ADDENDA 1 – RÉPONSES À LA PREMIÈRE SÉRIE  
DE QUESTIONS ET COMMENTAIRES DU MELCCFP

# Implantation d'une ferme aquacole terrestre en recirculation intensive dans la MRC de Pontiac

Dossier MELCCFP 3211-15-021

**SAMONIX**

DESIGNÉ PAR : F. Déry, tech, E. Cloutier	ÉCHELLE : AUCUNE
CONÇU PAR : M.N. Desjardins, ing.	DATE : 2021/09/20
VÉRIFIÉ PAR : M.N. Desjardins, ing.	
PROJET NO : M06198A	DESIGN NO :
FEUILLE NO : 04 DE 27	MP-02.2

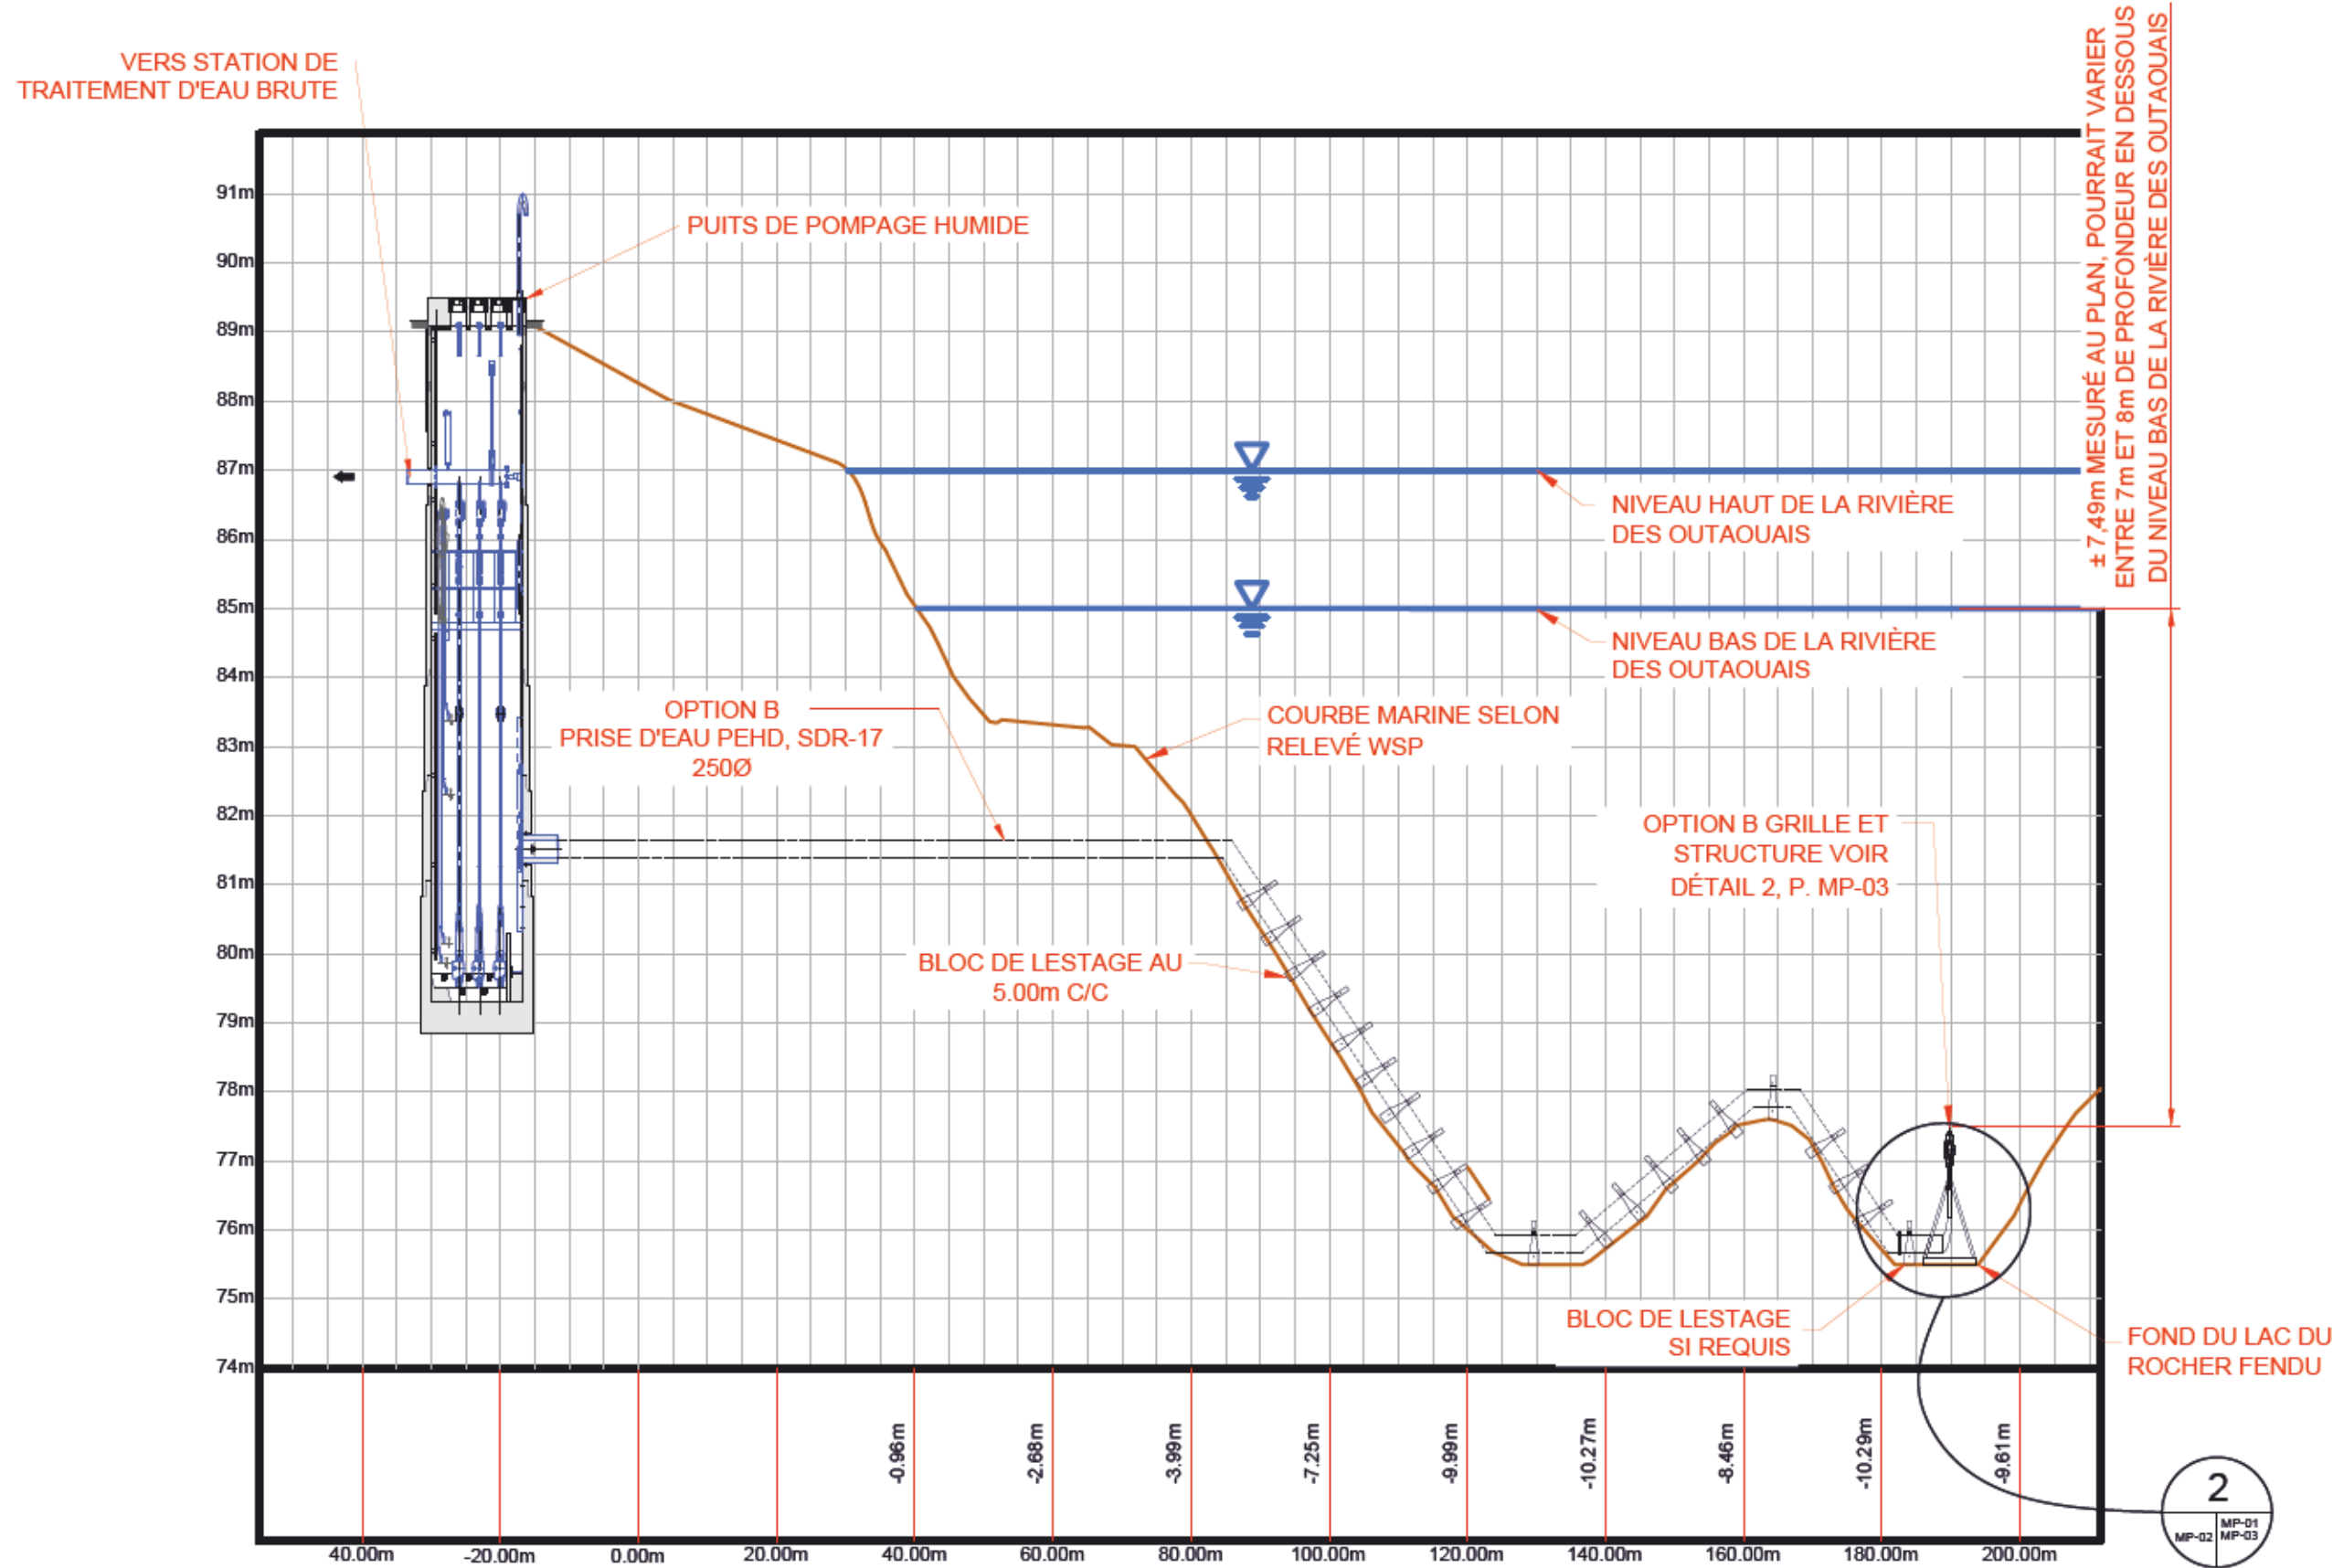
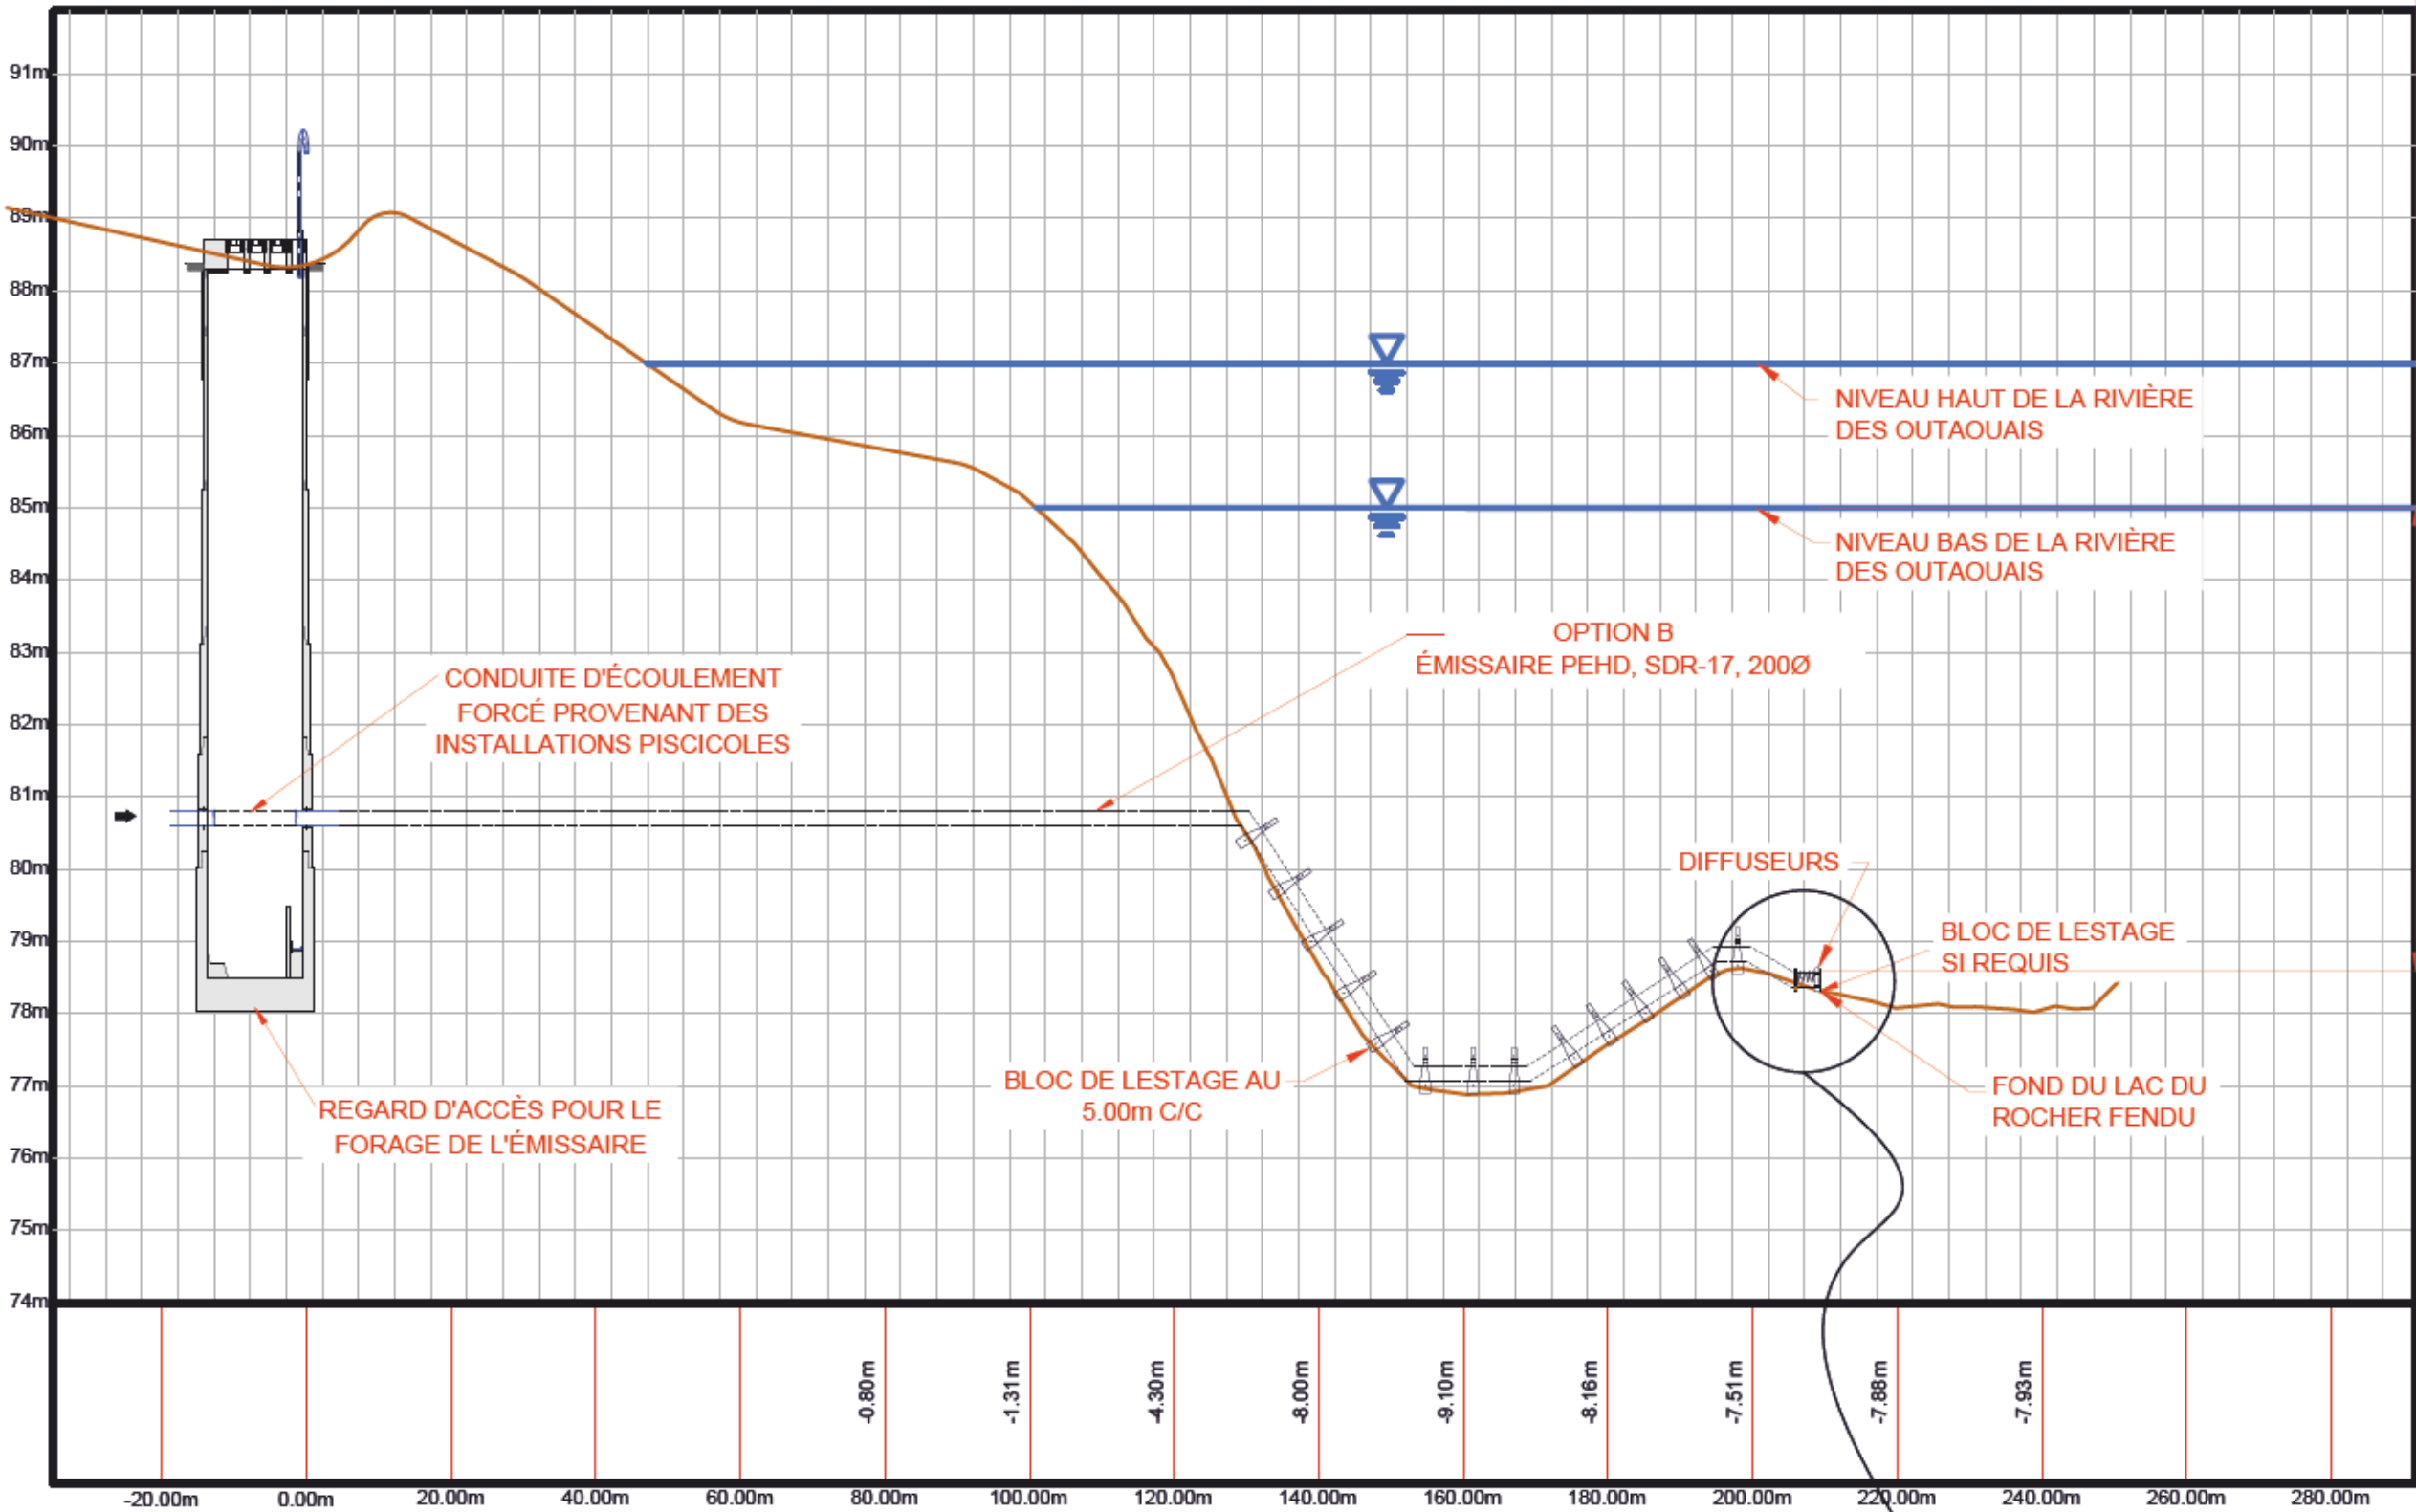
À l'annexe 5-F de l'étude d'impact, le plan de forage directionnel présenté établit le niveau bas de la rivière des Outaouais à une élévation de 82 m. Les vues en profil type de la prise d'eau et de l'émissaire incluses dans les plans techniques de l'annexe 5- B établissent plutôt ce niveau à une élévation de 85 m. Par ailleurs, la note technique Évaluation sommaire des conditions hydrauliques et du panache de dilution (CIMA+, 2024) indique que les niveaux d'eau à la centrale hydro-électrique des Chenaux, située 7,7 km à l'aval du site à l'étude, varient entre 84,8 à 86,9 m. Veuillez apporter les précisions suivantes :

- Vérifier et uniformiser l'élévation du niveau bas présenté aux plans;
- Préciser également, dans la mesure du possible, à quelle condition hydrologique correspond ce bas niveau, en termes d'intensité et/ou de récurrence;
- Spécifier la profondeur à laquelle se trouveront les points d'entrée et de sortie de l'eau, respectivement pour la prise d'eau et l'émissaire, en conditions de bas niveau (et non la profondeur du lit de la rivière).

Le plan MP-02.1 présenté à l'annexe D doit être considéré comme remplaçant le précédent plan MP-02 soumis. Le plan MP-02.2 doit être considéré comme remplaçant celui présenté à l'annexe 5-F de l'EIE.

Dans ces plans sont présentés les niveaux des eaux suivants :

- ▷ Niveau maximal historique : 86,87 m (87 m présenté sur les plans MP-02.1 et MP-02.2);
- ▷ Niveau minimal historique : 84,73 m (85 m présenté sur les plans MP-02.2 et MP-02.2);
- ▷ Niveau de récurrence 1:20 ans : inconnu;
- ▷ Niveau de récurrence 1:100 ans : inconnu.

Cela concorde avec ce qui est présenté dans les plans MP-02.1 et MP-02.2, dans la « VUE EN PROFIL TYPE PRISE D'EAU » (250 mm de diamètre).

Cela concorde avec ce qui est présenté dans les plans MP-02.1 et MP-02.2, dans la « VUE EN PROFIL TYPE ÉMISSAIRE » (200 mm de diamètre).
